Verkehrsuntersuchung Erschließung Neue Teutendorfer Siedlung in Lübeck-Travemünde

Ergebnisbericht vom Dezember 2018

- Zwischenzeitliche Aktualisierung nach ergänzenden Abstimmungen

Ergänzende
Maßnahmen
im Radverkehr

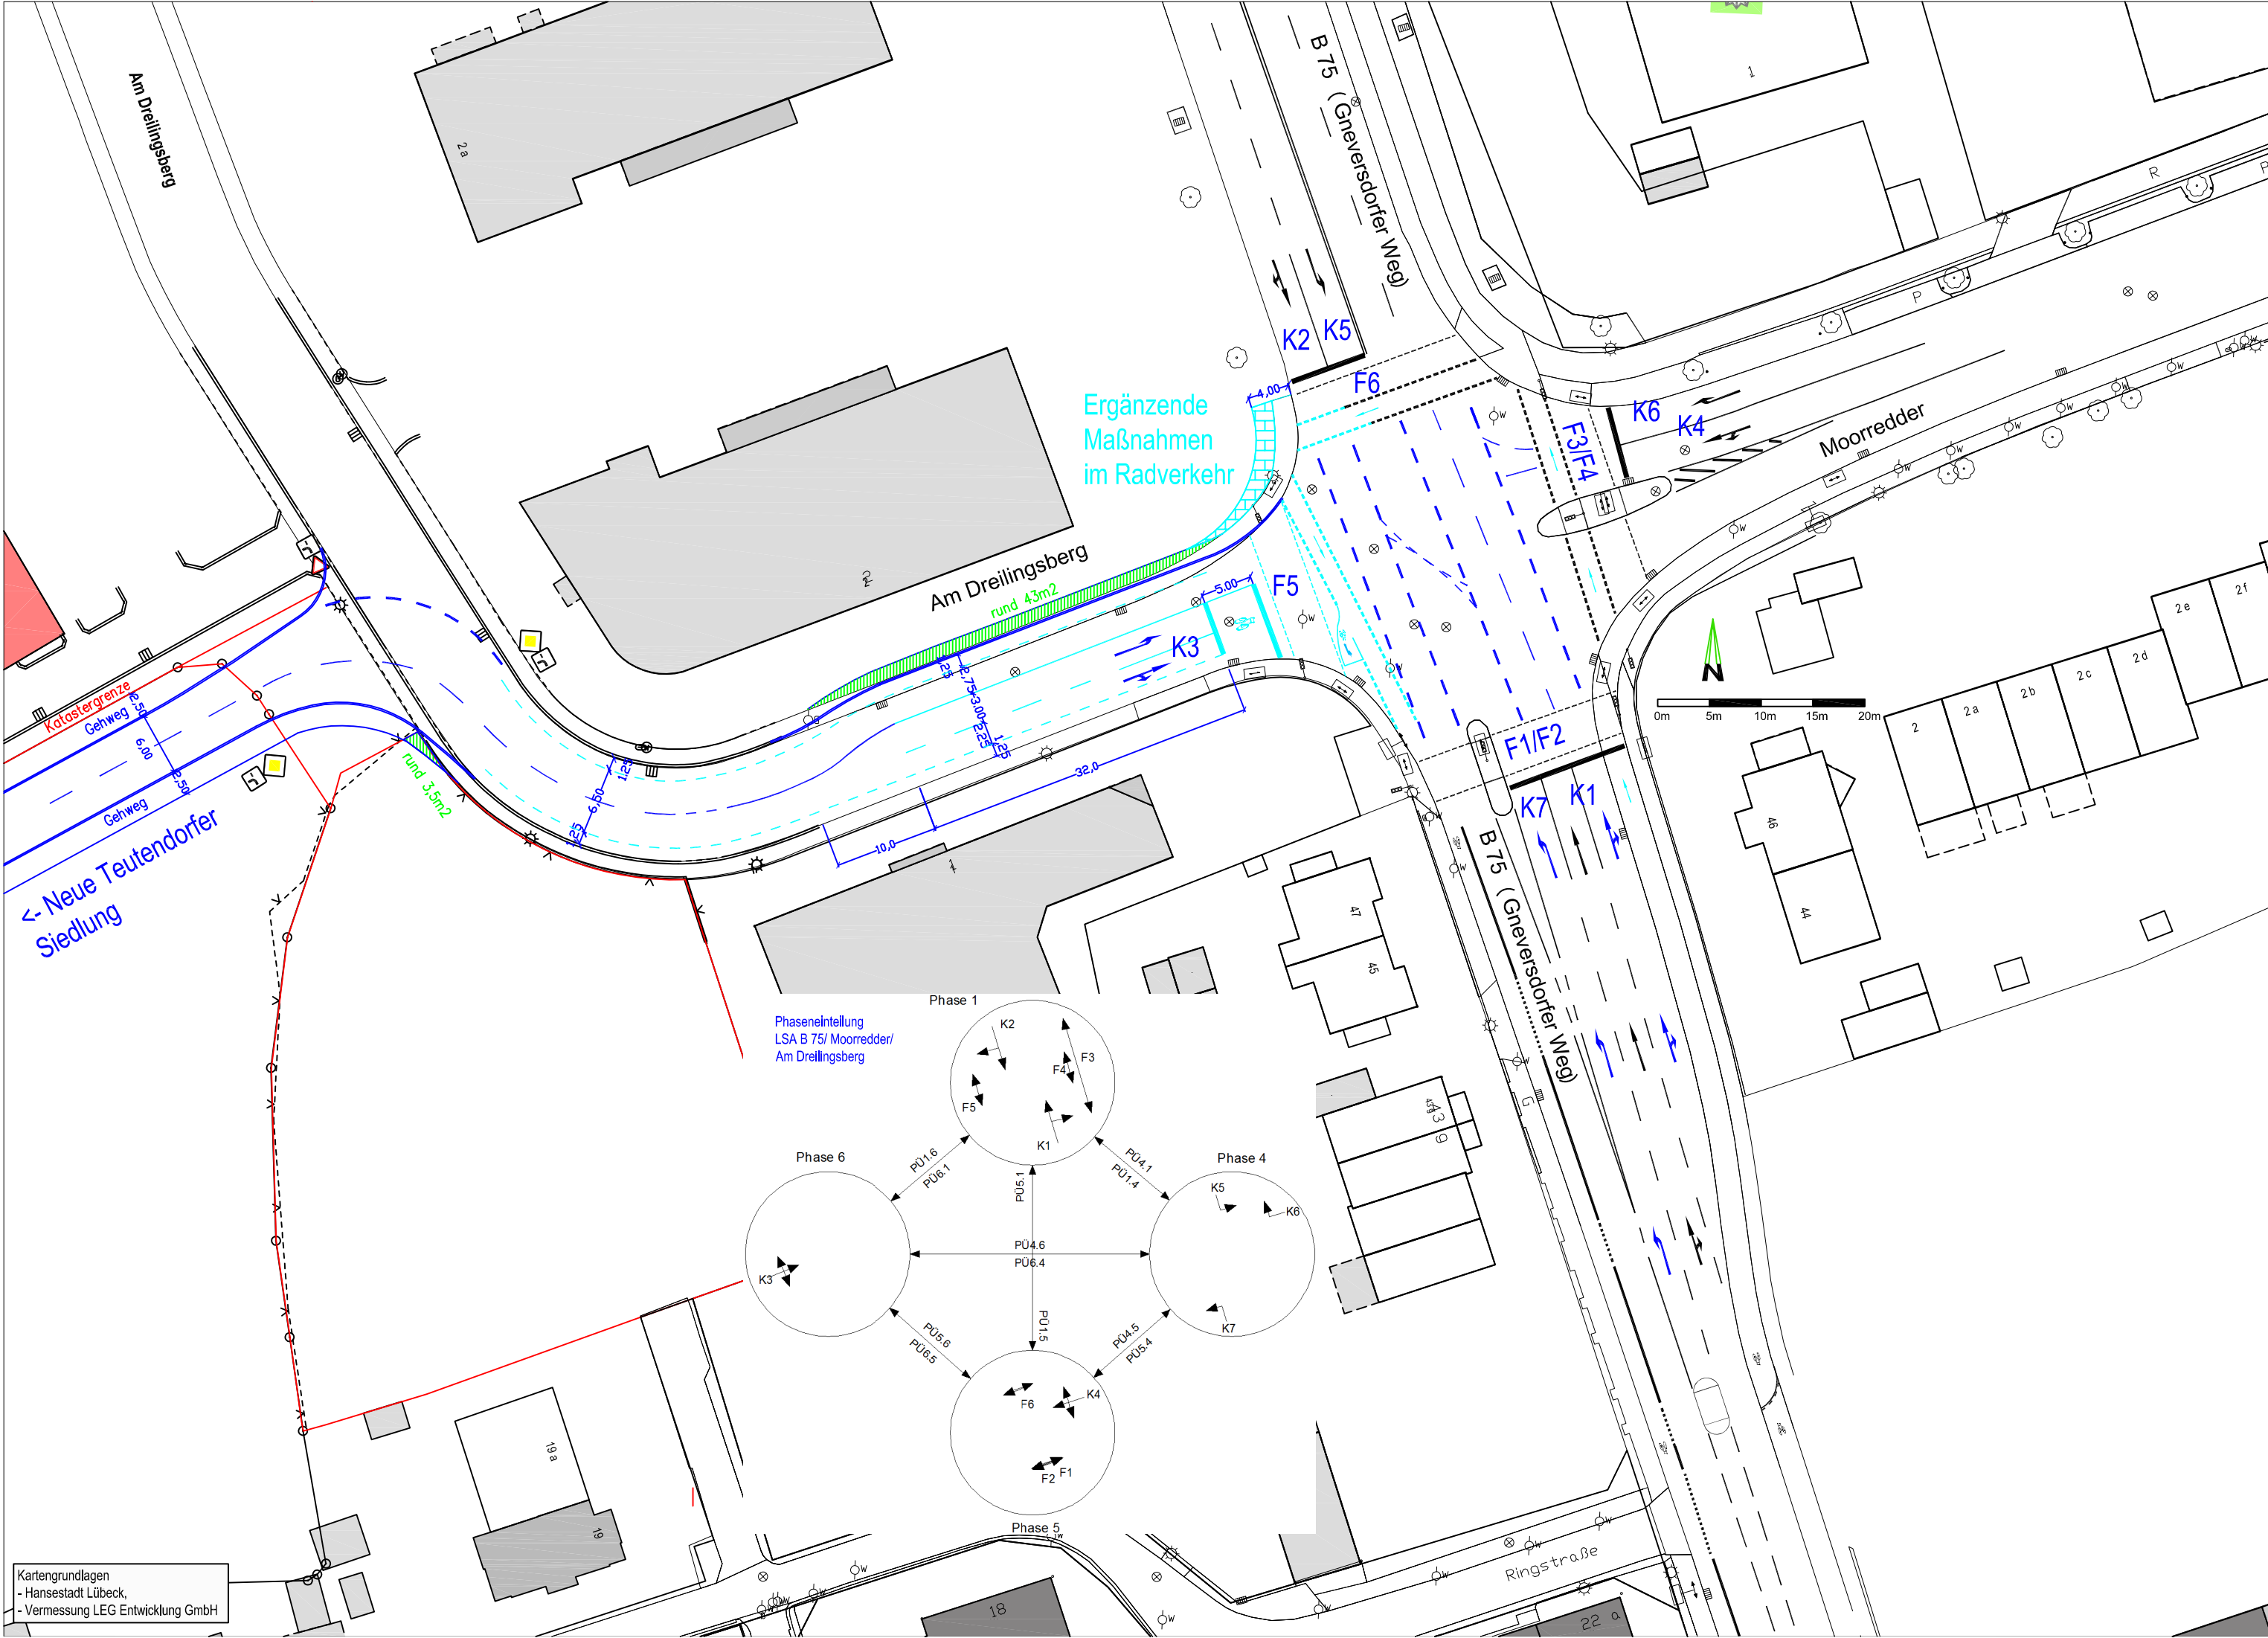
- beidseitige Schutzstreifen in der Straße Am Dreilingsberg,
- in der Zufahrt Am Dreilingsberg eine um 5m vorgezogene Aufstellfläche für Radfahrer,
- hier auch Aufstellmöglichkeit für von Norden in den Moorredder linksabbiegende Radfahrer zwischen Fußgängerfurt und Radfahrstreifen.

- in der südlichen Zufahrt des Gneversdorfer Weges zur Verringerung des Rückstaus statt des Rechtsabbiegefahrstreifens eine Mischspur Geradeaus/Rechts, so dass zwei Fahrstreifen stadtauswärts erhalten bleiben.
- durch die Beibehaltung von zwei Fahrstreifen stadtauswärts bleibt die Fahrstreifenaufteilung stadteinwärts wie im Bestand (Mischspur Geradeaus/Rechts und Links).

Phaseinteilung
LSA B 75/ Moorredder/
Am Dreilingsberg

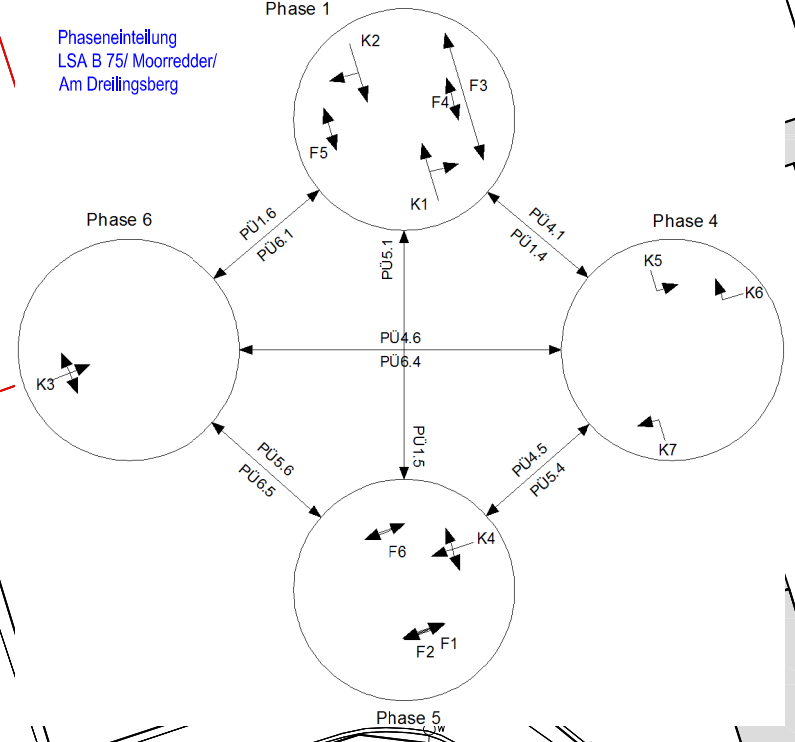
Die Leistungsfähigkeit der Lichtsignalanlage mit den geänderten Fahrstreifen wurde im November 2018 mit Hilfe einer mikroskopischen Simulation des Verkehrsablaufes nachgewiesen.
